Benachrichtigung über Produktänderungen

Sentry TSR20(M)

Änderung der ursprünglichen Standardeinstellung des Schalters (1) für die Ausschaltverzögerungszeit bei TSR20 und TSR20M

1. Schalter für die Einstellung der Ausschaltverzögerungszeit.
2. Einstellung 1,5 s (vorherige Standardeinstellung)
3. Einstellung 0,5 s (neue Standardeinstellung)

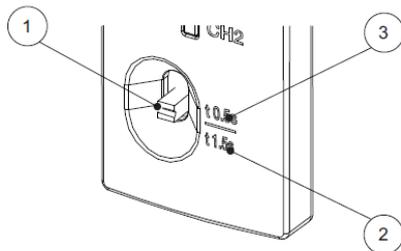
Die anfängliche Standardeinstellung für die Ausschaltverzögerungszeit des Schalters (1) betrug 1,5 s (2) bei Sentry TSR20 und TSR20M.

Die neue anfängliche Standardeinstellung für den Schalter (1) beträgt 0,5 s (3) bei beiden Modellen. Die Relais laufen automatisch an, wenn der Schalter unverändert und auf 0,5 s (3) eingestellt ist, wenn sie an den Anschlüssen A1/A2 mit Strom versorgt werden.

Das folgende Verfahren ist erforderlich, um die Einstellung von 0,5 s auf 1,5 s zu ändern:

1. Schließen Sie die Stromversorgung an die Klemmen A1/A2 an.
2. Stellen Sie den Schalter (1) auf die Position "t 1,5 s" (2)
3. Schieben Sie den Schalter (1) zurück in die Position "t 0,5 s" (3)
4. Stellen Sie den Schalter (1) auf die Position "t 1,5 s" (2)
5. Einschalten (Aus- und Einschalten) des Sicherheitsrelais
